## AANVULLING MER WINDPARKEN KAPELLE

| Datum         | 09-09-2020   |
| Projectnummer | 717148       |

### 1. Inleiding

Figuur 3: Globale afbakening concentratielocatie

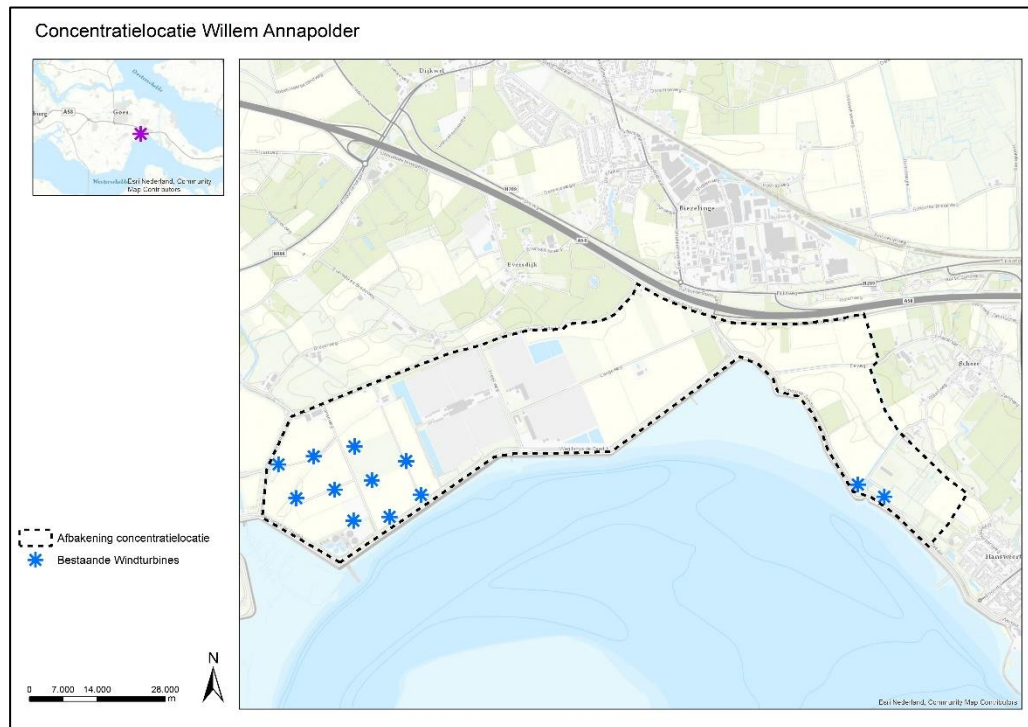
De Commissie adviseert om, voorafgaand aan een besluit over het bestemmingsplan, ter afbakening en invulling van de concentratielocatie het volgende te laten zien in een aanvulling op het MER:

- aan welke concrete doelen het voornemen moet beantwoorden;
- de ligging van de buitengrens van de concentratielocatie en welke delen ervan al dan niet geschikt zijn voor windenergie (bijvoorbeeld op grond van ruimtelijke of beleidsmatige belemmeringen);
- welke keuzes hierbij gemaakt zijn en in hoeverre milieuoverwegingen hierbij een rol hebben gespeeld;
- tot welke randvoorwaarden dit leidt voor de inrichting van de drie windparken Willem Annapolder, Kapelle-Schore en Landmanslust;
- in hoeverre met de drie windparken Willem Annapolder, Kapelle-Schore en Landmanslust de doelen optimaal worden gerealiseerd.

Om een globale afbakening van de planlocaties te kunnen maken, is ervoor gekozen eerst een logische geografische afbakening te kiezen om daarmee het onderzoeksgebied te bepalen (figuur 3). De begrenzing is aan de west, zuid en noordzijde eenvoudig en volgt de zeedijk en de secundaire waterkeringen als natuurlijk geografische scheiding. Aan de oostzijde is dit minder duidelijk en wordt grofweg de buitenste rand van de bebouwing rond Schore en Hansweert aangehouden.
